## Gemeente Utrecht

# Verkeersveiligheidsaudit herinrichting Nachtegaalstraat - Burgemeester Reigerstraat

## Bevindingen

30 april 2018  
UTT634/Adr/2902.02

*Figuur 3.4: Bushalte schouwburg en rechtsafvak Lucasbrug*

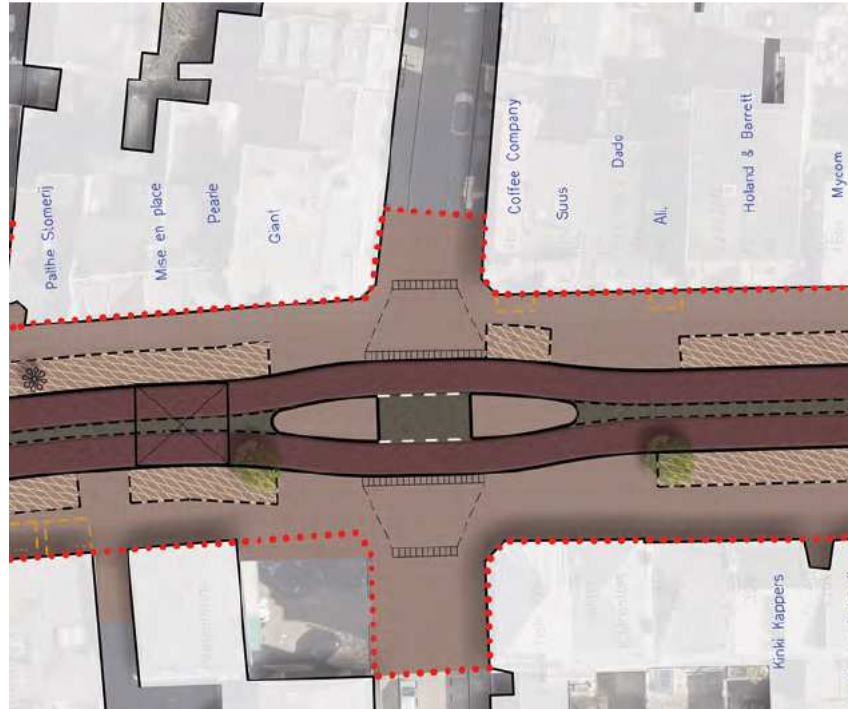
3. Bushalte schouwburg  
De bushalte ligt op korte afstand van het kruispunt en de bus halteert op de rijbaan. Vanaf de Lucasbrug rijden fietsers naast de bus over het kruispunt en deze moeten bij het inrijden van de Nachtegaalstraat mengen. Naast de middengeleider in het begin van de Nachtegaalstraat ontstaat een fuik waar conflicten zullen ontstaan tussen fietsers en het overige verkeer. Vanwege de grote massa van de bus en het te verwachten stoppen van de bus bij de halte, is de kans op ernstige conflicten hier groot. Bij halteren van de bus, zullen fietsers de stilstaande bus hier links willen passeren en dan gebruik maken van de opstelstrook voor de bussen in tegenovergestelde richting.

4. Rechtsafvak bij de aansluiting op het kruispunt Lucasbrug  
De aangegeven opstelstrook voor het rechtsafslaande verkeer is kort, in ieder geval voor de bestaande opstellengte. Verwacht wordt dat de wachtrij hier ook in de ( nabije) toekomst langer wordt dan het opstelvak, waardoor fietsers de wachtrij links willen gaan passeren via de rijstrook van het tegemoetkomende verkeer, of anders via de functiestrook of het trottoir. In alle gevallen kunnen conflicten ontstaan met andere weggebruikers.  
Aanbeveling: scheiden van fietsers en het overige verkeer in tijd en/of afstand, bijvoorbeeld met één rijstrook voor de bus en auto en één rijstrook voor de fietsers, en een (eventueel tijdelijk) langer opstelvak voor autoverkeer rechtsaf of een aanpassing van de regeling.

Aanbeveling: scheiden van fietsers en bussen in tijd en/of afstand, bijvoorbeeld het aanbieden van een aparte groenfase voor de bus of het maken van een opvangfietspad tot na de bushalte of het zodanig aanpassen van het kruispunt.

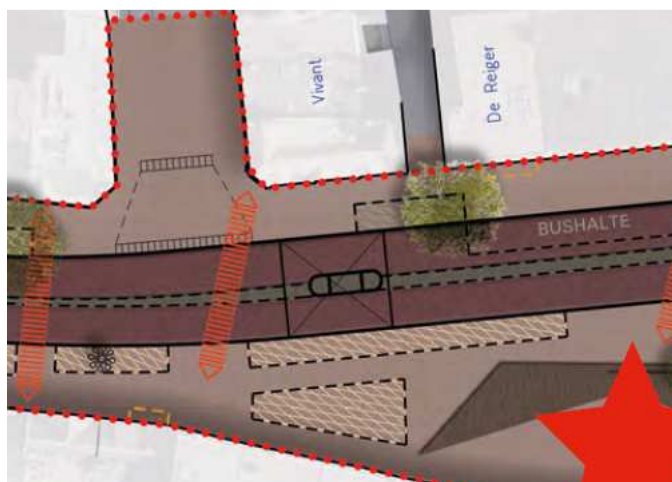
8. Plaatselijk smaller profiel

In de Burgemeester Reigerstraat wordt tussen het spoor en de Oudwijkerveldstraat over een afstand van ongeveer 100 meter een smaller wegprofiel toegepast van 6,5 meter in plaats van 7 meter. De functiestroken daarnaast hebben ook de minimale maat van 2,2 meter. Op een dergelijk smal profiel kunnen bussen en vrachtauto's elkaar met moeite passeren, maar dan moet er niet ook nog een vrachtauto geparkeerd staan op de smalle functiestrook. Ten opzichte van het profiel aan de andere zijde van het spoor, komt de extra breedte ten goede aan de breedte van het voetpad (en terrassen). Dat zal er waarschijnlijk toe leiden dat vrachtauto's voor een deel op het voetpad gaan staan.

Aanbeveling: heroverwegen van het toepassen van een plaatselijk afwijkend profiel, omdat het toepassen van eenzelfde profiel over de gehele route juist bijdraagt aan de herkenbaarheid van het gewenste verkeersgedrag en de mogelijkheden en beperkingen van het gekozen wegprofiel.

De maat van 7 meter als totaalbreedte - op het brede deel - is vergevingsgezinder dan het profiel van 6,5 meter. Als een personenauto in het midden van het profiel rijdt bij het inhalen, blijft er nog voldoende ruimte aan weerszijden over voor twee naast elkaar rijdende fietsers. Uit oogpunt van verkeersveiligheid heeft het dus niet de voorkeur om het brede profiel te versmallen om zo een eenduidig wegprofiel te verkrijgen.
